0	10	20	40	80	160	260	360	460					
Kvarði/Athugasemdir		Breytingar		Hannað	Yfirfarið	Dags	Samþykkt	Sigurður Jón Jónsson	Veghus 3	112 Grafarvogi	sími 676282	Blad nr.	
1=50				SJJ		25-11-90		Verknúmer	KL-10		Verkheiti	KLUKKUBERG 25 1 HÆÐ HAFNARFIRÐI	12
								Teknínúmer	1-132		Verkhúti	SMÁSPENNA OG LÁGSPENNA

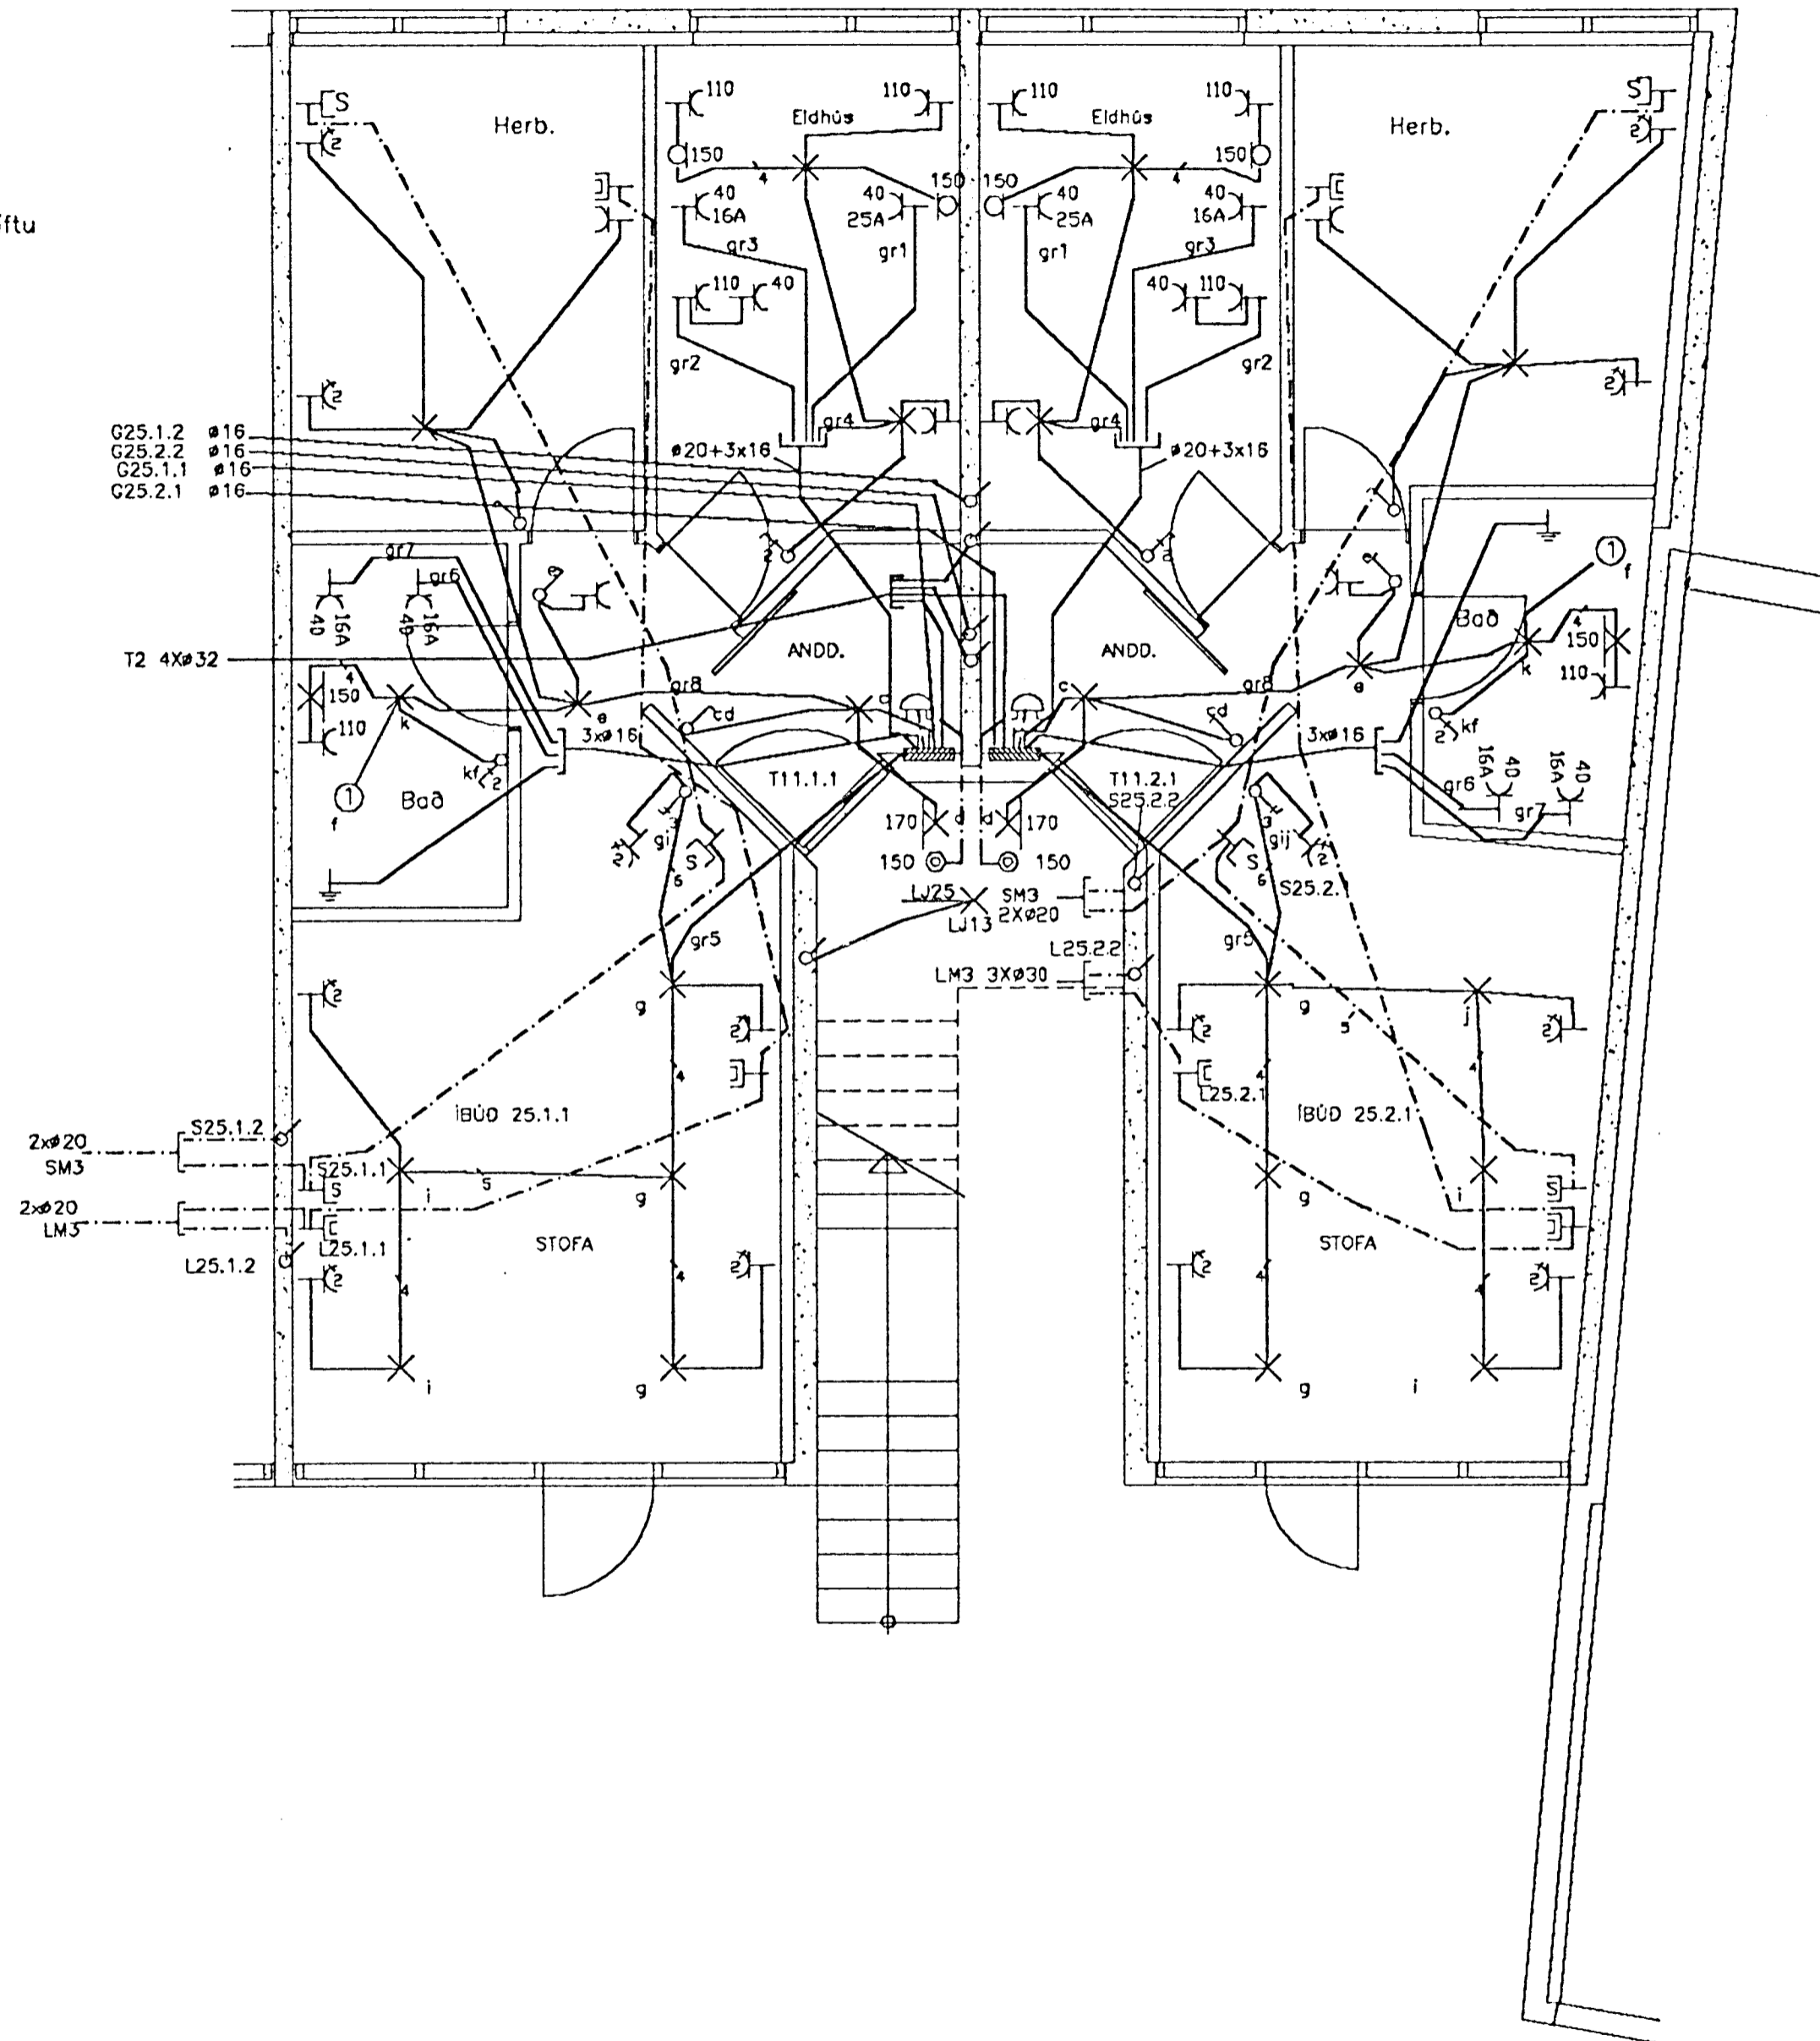
① Pípa að loftræstistökk
 Það á að vera möguleiki að tengja víftu
 sem kemur neðan í loftræstistökk
